DEPARTEMENT DU VAR
COMMUNE DU MUY

PLAN LOCAL D'URBANISME
MODIFICATION N°1

PIECE N°1a
NOTE DE PRESENTATION

PLU approuvé par DCM du 19.12.2016
Modification n°1 approuvée par DCM du 19.06.2018

Extrait du document graphique modifié (en jaune pâle, au centre, la servitude liée à l'oléoduc)

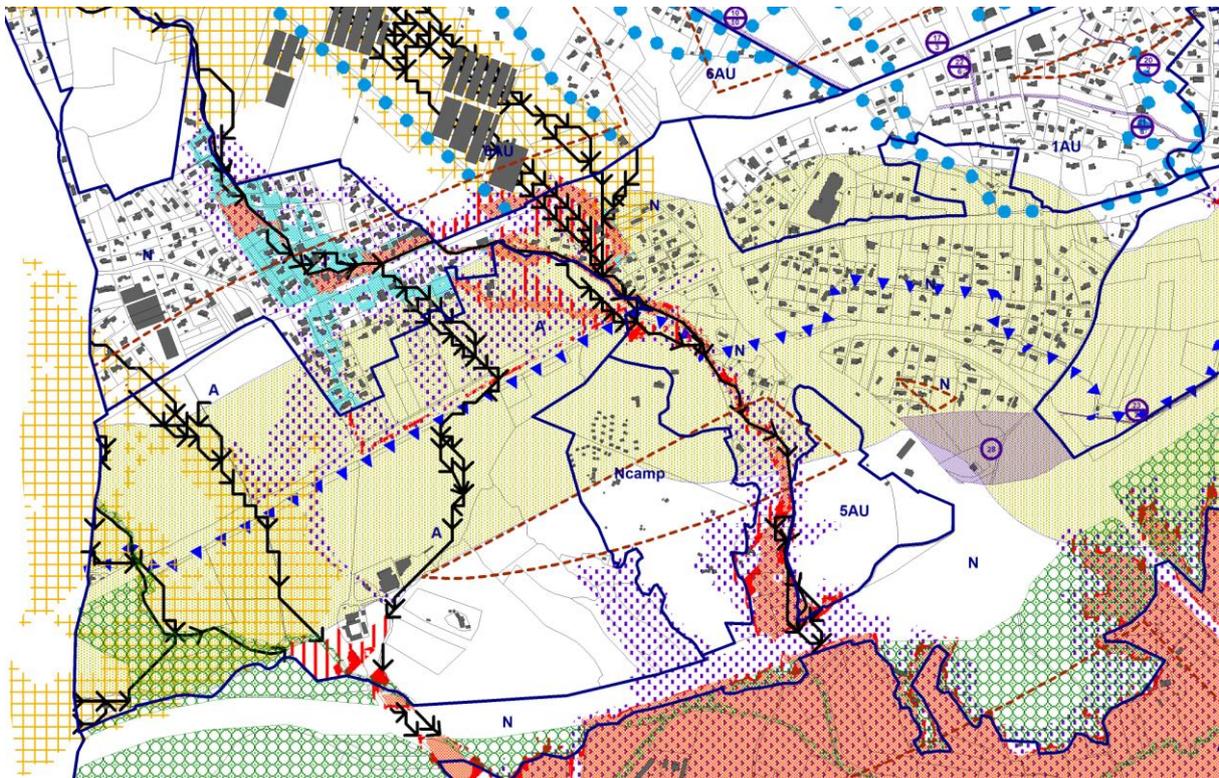
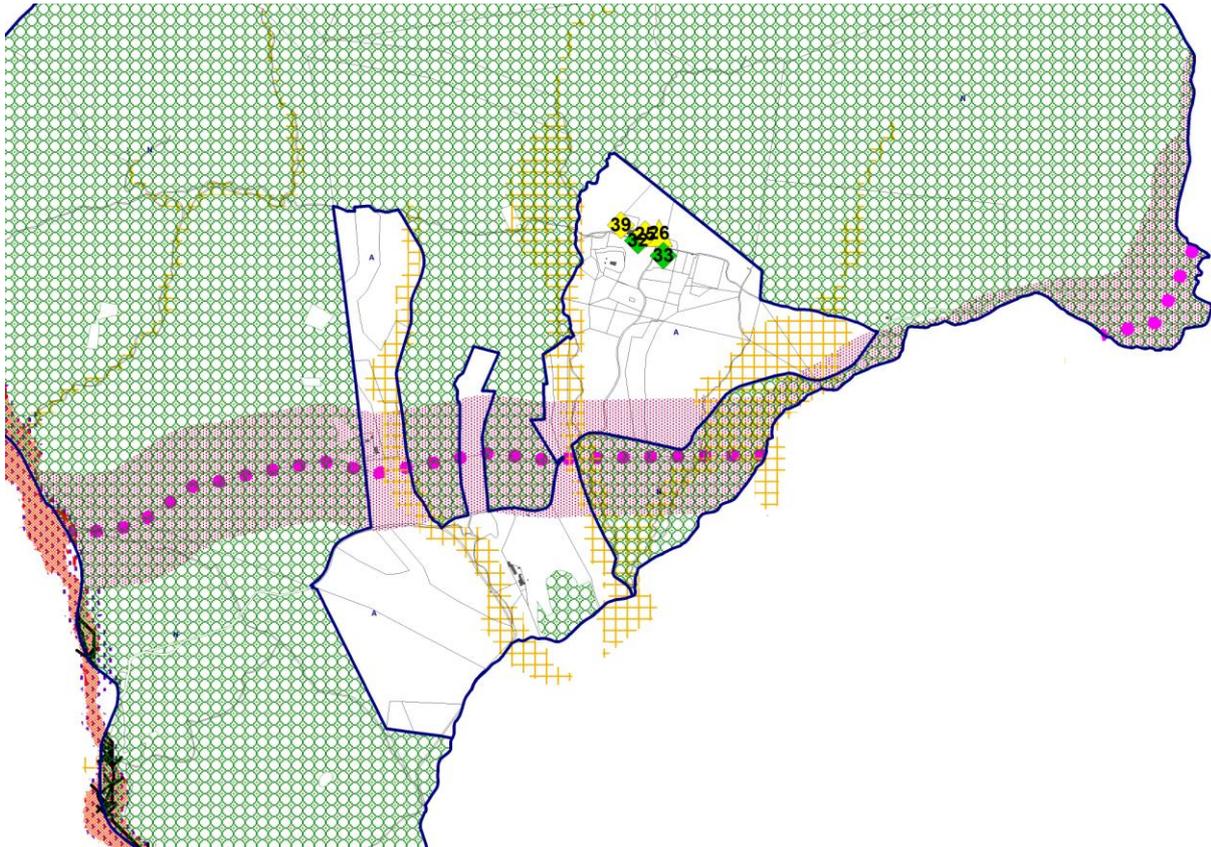
Comme précisé, les documents graphiques sont également modifiés en reportant les zonages des servitudes de protection de l'oléoduc et de la canalisation de gaz haute pression. Des extraits de ces documents graphiques modifiés sont présentés ci-après.

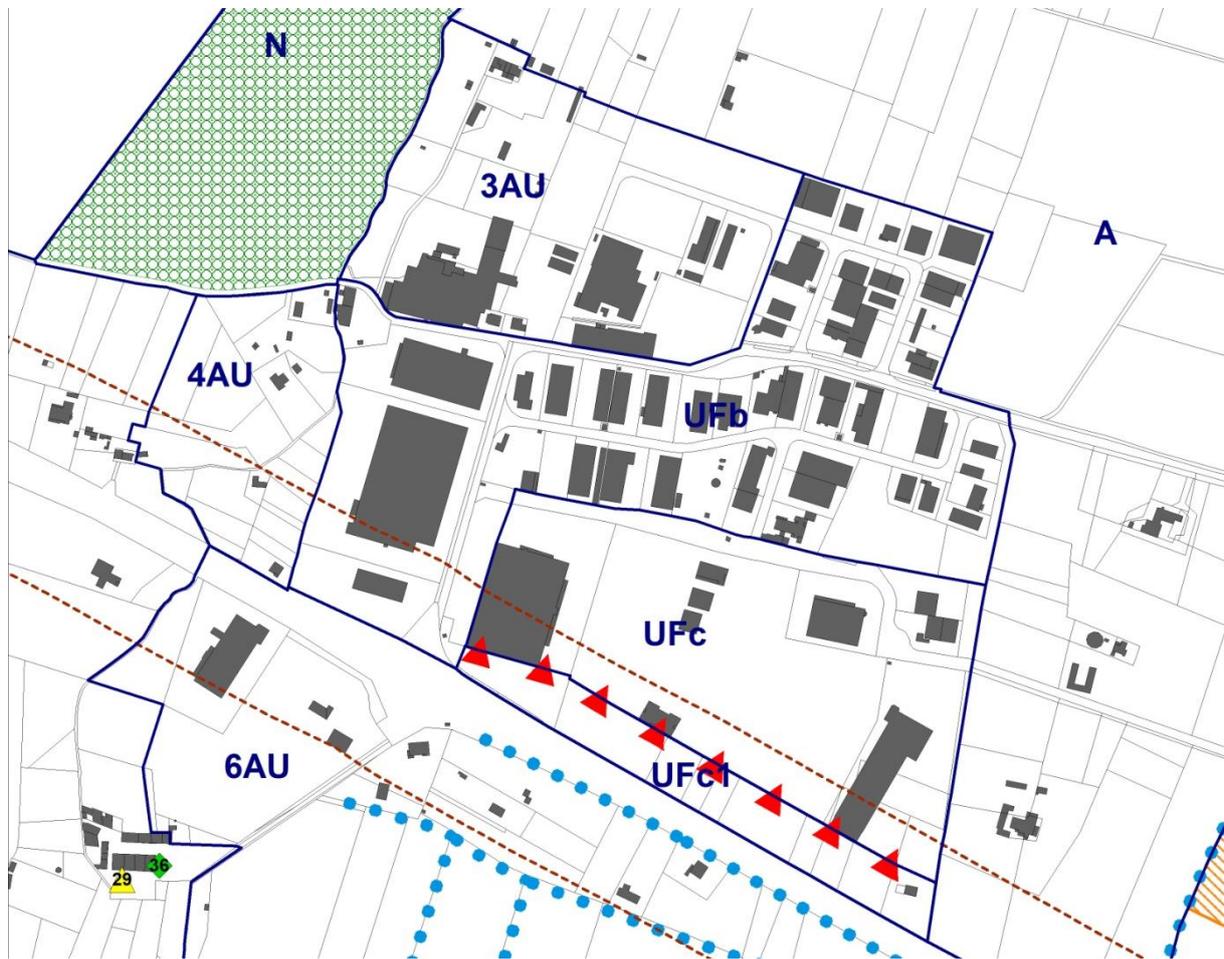
Afin de représenter l'ensemble du territoire communal, cette erreur matérielle doit être rectifiée. A ce titre, le recadrage des documents graphiques a, notamment, pour incidence la décomposition de la planche 4c initiale (zonage Sud) en deux planches 4c et 4d dont les orientations permettent désormais d'intégrer la totalité du territoire communal.

Les documents graphiques conservent leur échelle du 1/5000ème et sont désormais découpés comme suit :

- N°4a : Zonage Centre.
- N°4b : Zonage Nord.
- N°4c : Zonage Sud - Partie 1.
- N°4d : Zonage Sud - Partie 2.
